**Avis délibéré de la mission régionale
d'autorité environnementale
Hauts-de-France
sur le projet de création du parc éolien
des Fortes Terres sur la commune de
Vaux-Andigny (02)
Étude d'impact d'octobre 2022**

n° MRAe 2024-8013

AVIS DÉLIBÉRÉ n° 2024-8013 adopté lors de la séance du 9 juillet 2024 par
la mission régionale d'autorité environnementale Hauts-de-France

Localisation de la zone d'implantation et des parcs éoliens dans le secteur (page 68 de l'étude d'impact)

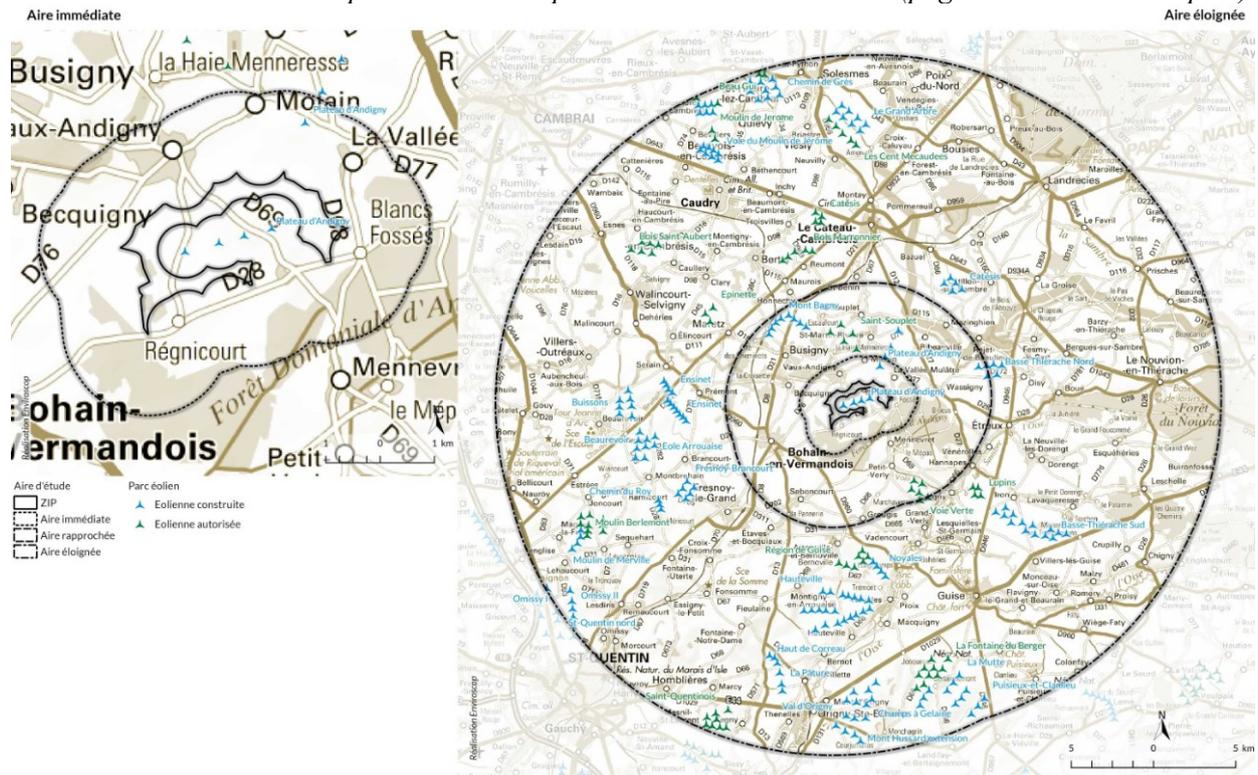
L'autorité environnementale relève que le projet complète les parcs éoliens d'Andigny I (quatre éoliennes) et II (trois éoliennes), qui ont une hauteur de 150 mètres et un rotor de 100 mètres de diamètre (étude d'impact page 182), mis en service en 2014, avec des suivis de mortalité réalisés par Auddicé, i.e. le même bureau d'étude que le volet biodiversité du parc des Fortes terres, en 2015 et 2017 (fichier des annexes, page 270 du pdf).

Les éoliennes E1 à E4 qui forment une ligne parallèle à celle des quatre éoliennes du parc d'Andigny 1, et s'insère en continuité pour l'éolienne E5 qui ajoute une cinquième machine à cette ligne. Ces différents projets formeront un ensemble. Même si au sens du code de l'environnement il ne s'agit pas *stricto sensu* d'un seul projet, ils pourraient utilement être appréhendés comme un ensemble, dans la démarche d'évaluation environnementale pour permettre d'atteindre le meilleur équilibre entre la production d'énergie et l'impact environnemental.

L'autorité environnementale recommande d'analyser les projets de parc éolien d'Andigny I et II et des Fortes Terres comme un ensemble, i.e. en décrivant les parcs voisins, dont le plan d'arrêt des machines, et en procédant aux analyses en les prenant en compte (représentations sur toutes cartes ...).
